**Puolmatkan alueen toimintojen ympäristöluvan tarkistaminen ja toiminnan muutos,
lisäselvityspyynnön 9.5.2017 täydennykset
Diaarinumero ESAVI/6572/2016**

Aihe: Puolmatkan alueen toimintojen ympäristöluvan tarkistaminen ja toiminnan muutos

Täydennykseen merkitään asian diaarinumero ESAVI/6572/2016.

ref. ESAVI/6572/2016
Louhinta ja murskausalueet, kantojen varastointi ja murskaus
22.5.2017 HTJ Oy / P. Cavander

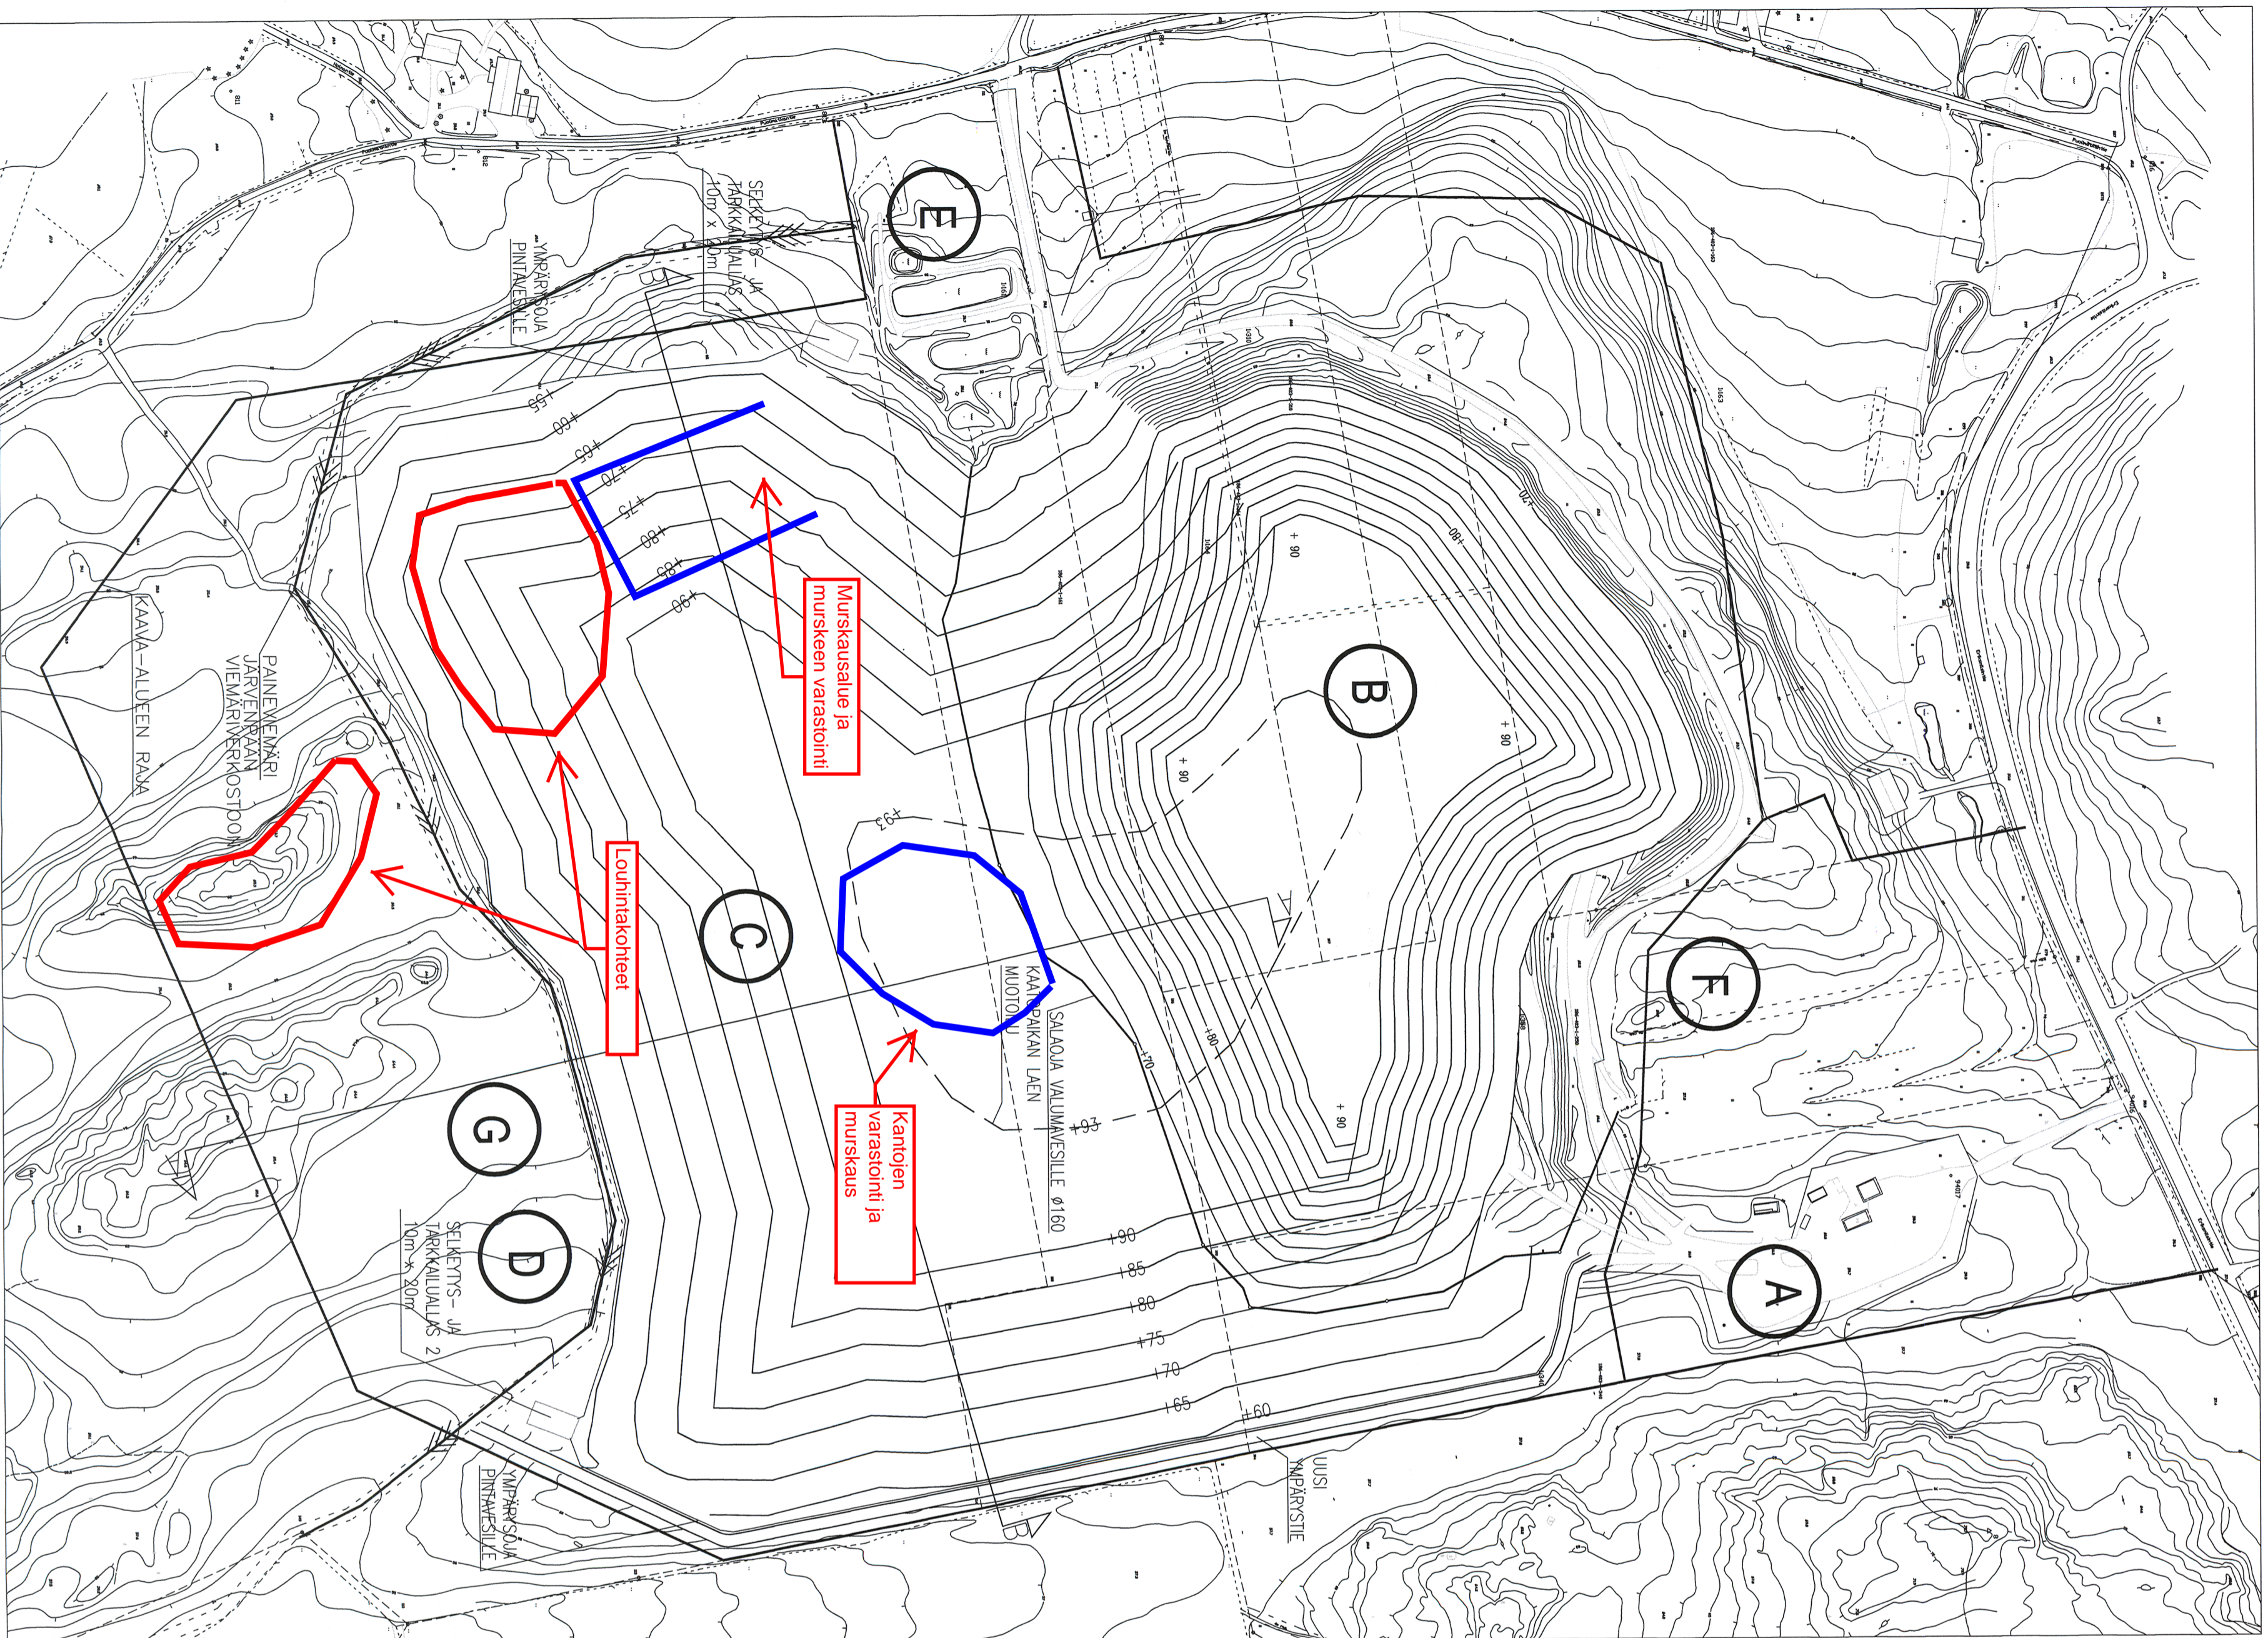
2) Kartta maankaatopaikan täyttöalueista

Ympäristöluvan No YS 69, 26.1.2009 mukaan maankaatopaikalla on kolme täyttöaluetta, keskinen täyttöalue, itäpuolinen alue ja länsipuolinen alue. Hakemukseen liitetään selkeä kartta maankaatopaikan täyttöalueista.

Kuinka monta maa- kiviaineksen murskauskertaa on vuosittain ja mikä on yhden murskausjakson kesto kerrallaan? Kuinka paljon maa- ja kiviainesta on kerrallaan varastoituna (t/m³)? Lisäksi liitetään kartta maa- ja kiviainesten murskaus- ja varastointialueesta.

Kuinka monta kantojen murskauskertaa on vuosittain ja mikä on yhden murskausjakson kesto kerrallaan? Kuinka paljon kantoja ja kantohaketta on varastoituna kerrallaan (t/m³)? Lisäksi liitetään kartta kantojen murskaus- ja varastointialueesta.

Hakemuksen täydennyksessä (päivätty 27.2.2017) on selvitys maankaatopaikan eri täyttöalueista ja niiden suunniteluista tilavuuksista, mutta täydennyksestä puuttuu selvitys tällä hetkellä käytössä olevan maankaatopaikan alueesta (keskinen, itäinen vai läntinen) ja mikä on edellä mainittujen osa-alueiden täyttötilanne sekä arvio maankaatopaikan jäljellä olevasta kokonaistäyttötilavuudesta sekä arvio täyttötilavuuden riittävydestä.

Kartta maankaatopaikan täyttöalueista on esitetty Liitteessä 2.

Maa- kiviaineksen murskauskertoja on 1 vuodessa ja murskausjakson kesto on 60 vuorokautta. Maa- ja kiviainesta on kerrallaan varastoituna 60 000 t/m³. Kartta maa- ja kiviainesten murskaus- ja varastointialueesta on esitetty Liitteessä 3.

Kantojen murskauskertoja on 1-2 kertaa vuodessa ja murskausjakson kesto on kerrallaan maksimissaan 1 viikko. Kantoja ja kantohaketta on varastoituna kerrallaan 1000 t/m³. Kartta kantojen murskaus- ja varastointialueesta on esitetty Liitteessä 3.

Tällä hetkellä täytetään keskistä ja itäistä aluetta. Täyttötilanne on seuraava: Keskisen alueen täyttöaste on noin 70%, itäisen alueen täyttöaste on noin 70% ja läntisen alueen täyttöaste noin 40%. Maankaatopaikan jäljellä oleva arvioitu kokonaistäyttötilavuus on noin 130 0000 m³. Esitetyllä vuotuisalla enimmäistäyttömäärällä (104 000 m³) täyttötilavuuden riittävyden arvioidaan olevan noin 13 vuotta.

Maankaatopaikan
täyttöalue keskinen,
täyttöaste n.70%

Maankaatopaikan
täyttöalue itäinen,
täyttöaste n.70%

Maankaatopaikan
täyttöalue läntinen,
täyttöaste n.40%
